**Modulo per la presentazione delle osservazioni per i piani/programmi/progetti sottoposti a procedimenti di valutazione ambientale di competenza statale**

ID: Codice procedura (ID\_VIP/ID\_MATTM):10844

Impianto per la produzione di energia elettrica da fonte eolica, costituito da 6 aerogeneratori della potenza complessiva di 37,2 MW, un sistema di accumulo da 25 MW e relative opere connesse in località "Rempillo" nel comune di Pitigliano (GR).

**Immagine n. 4** Situazione di saturazione da impianti FER nella provincia di Viterbo. Non sono riportati gli impianti fotovoltaici e agrivoltaici che hanno inciso per buona parte nel cumulo di impianti FER per superare già nel 2023 gli obiettivi del PNIEC assegnati alla Regione Lazio per il 20230.

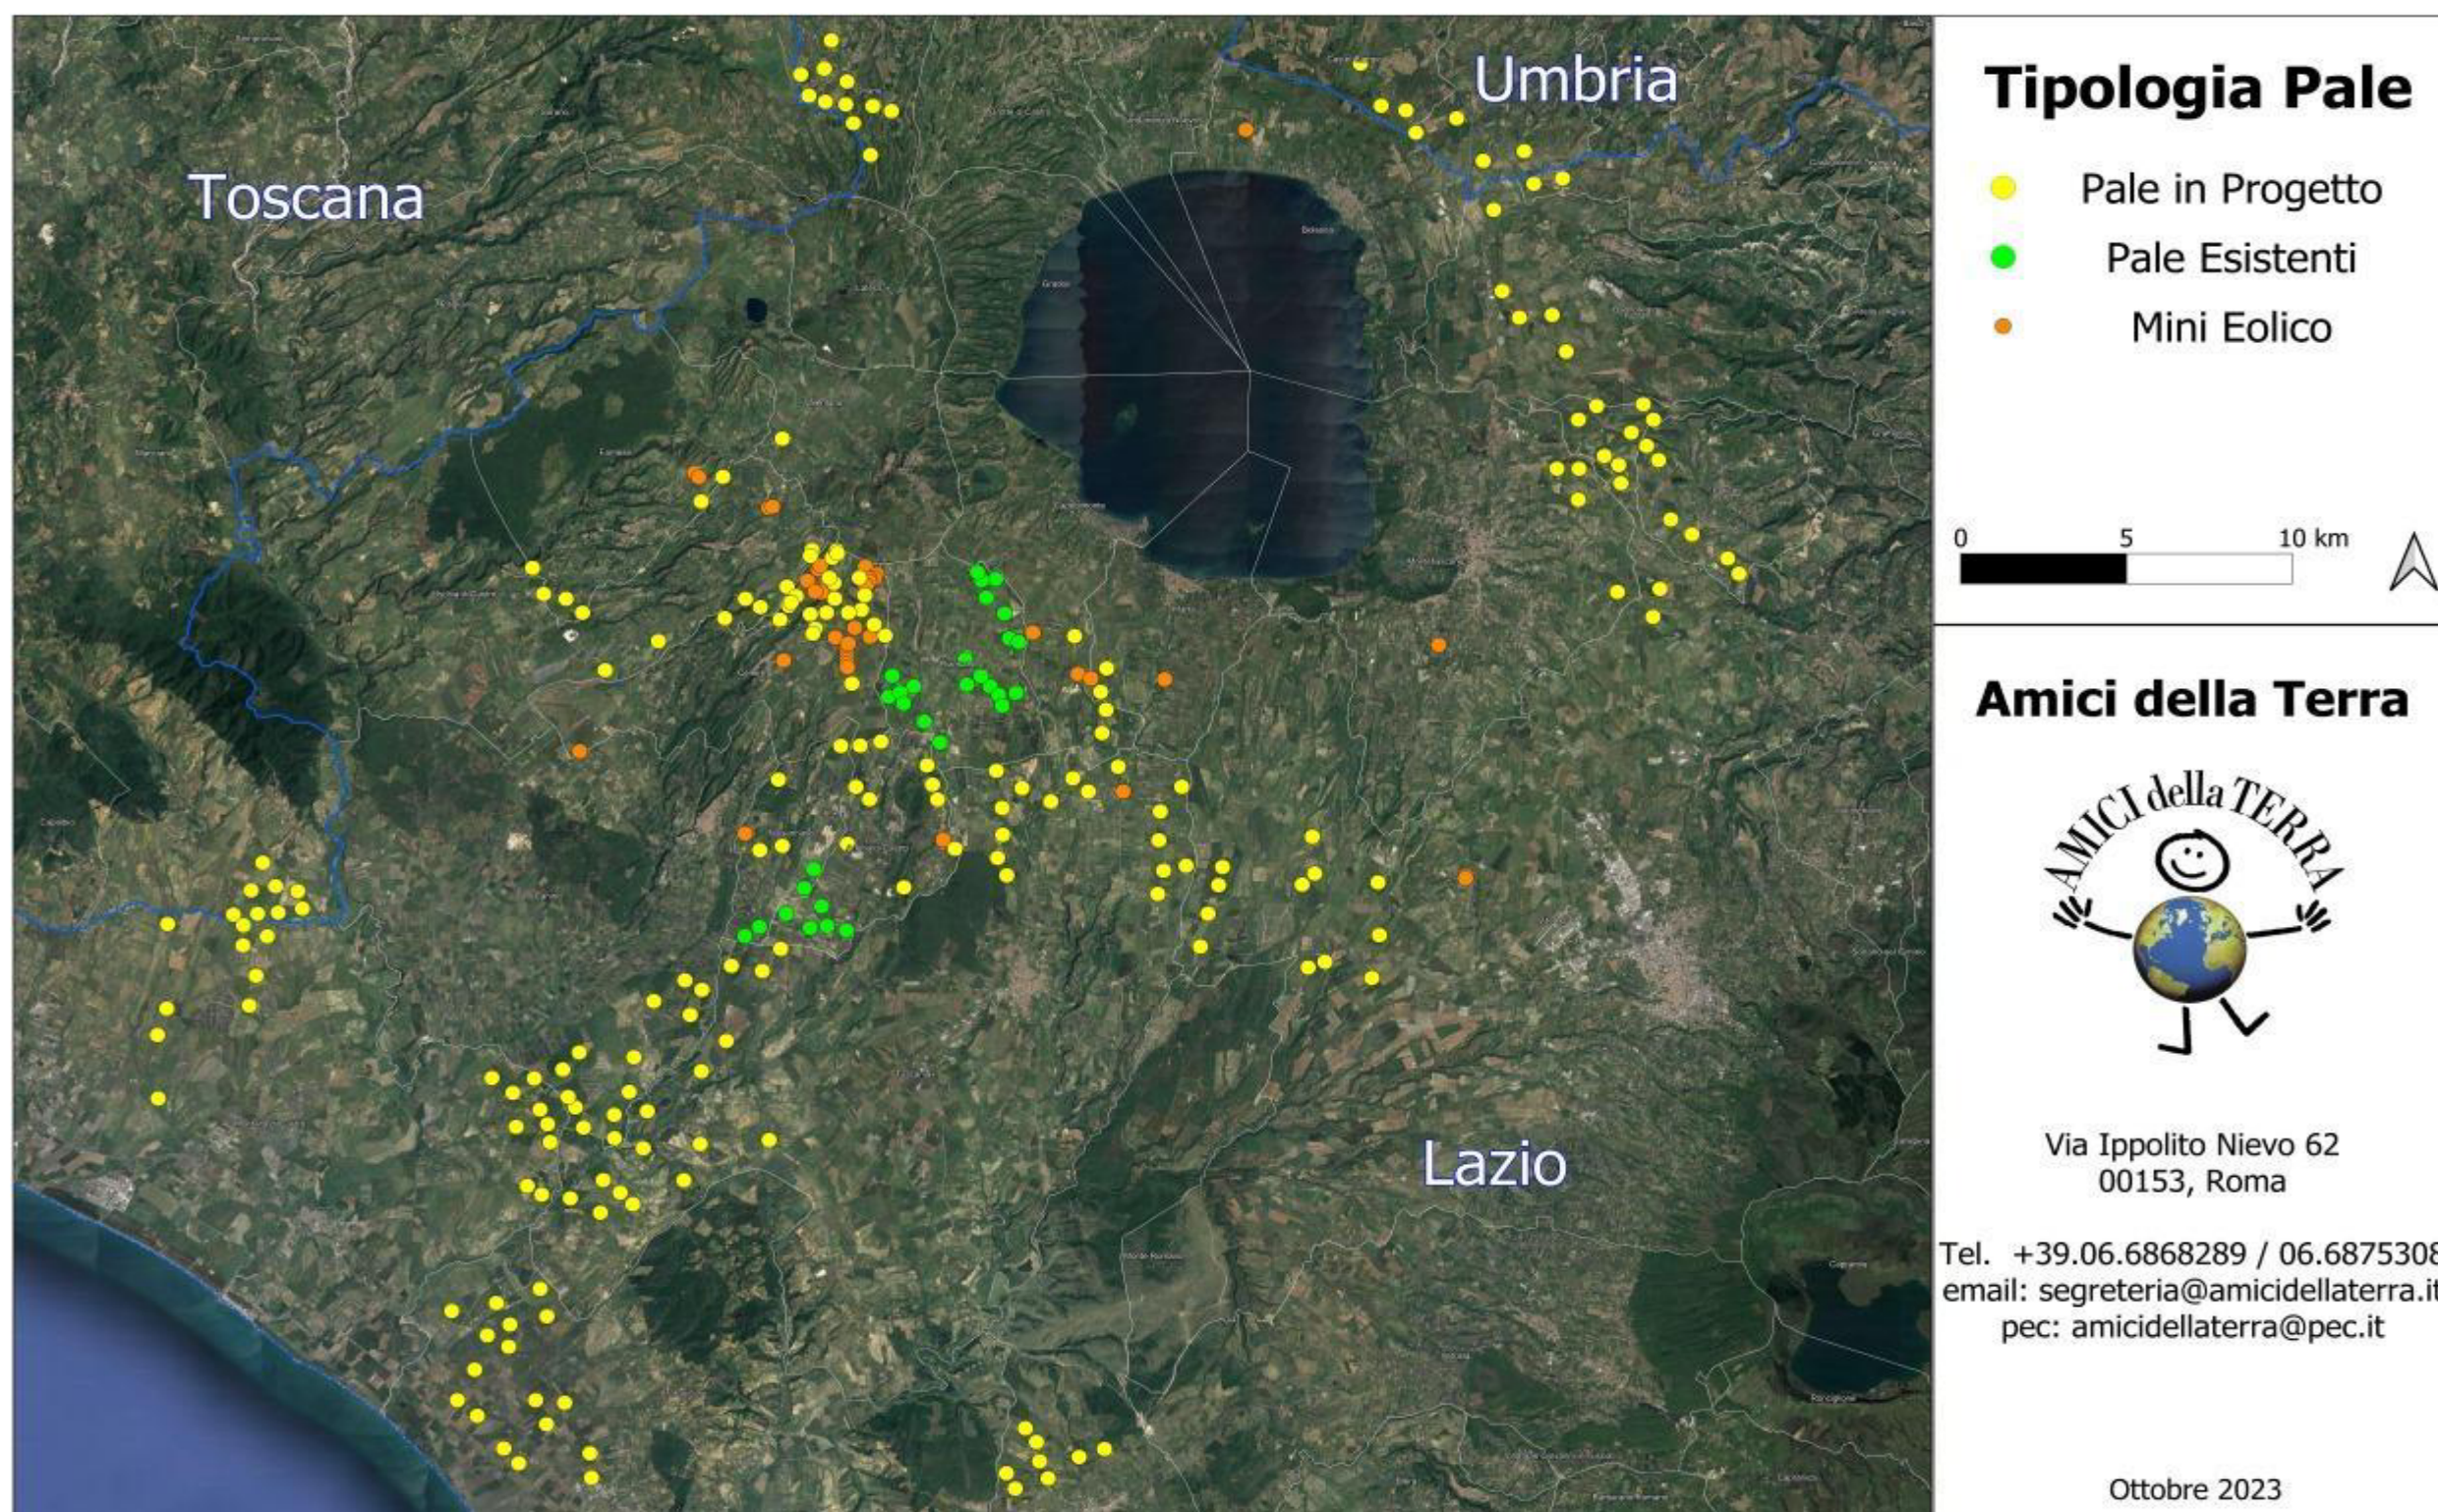
sul territorio e sulle economie di tre Comuni del Lazio ( Farnese, Valentano e Latera) si trova nelle fasce di rispetto dei Beni di notevole interesse pubblico come si è evidenziate nelle Osservazioni n. 1 e 2 e crea anche degli impatti negativi anche sui beni naturalistici come verrà dettagliato nell'Osservazione n. 4. Inoltre andrebbe a sommarsi al già enorme cumulo di impianti eolici e fotovoltaici e geotermici che già creano una elevata criticità ambientale nella provincia di Viterbo e interferiscono anche con il territorio toscano come si può vedere dalle immagini nn. 4 e 5 dell'Allegato n. 1.
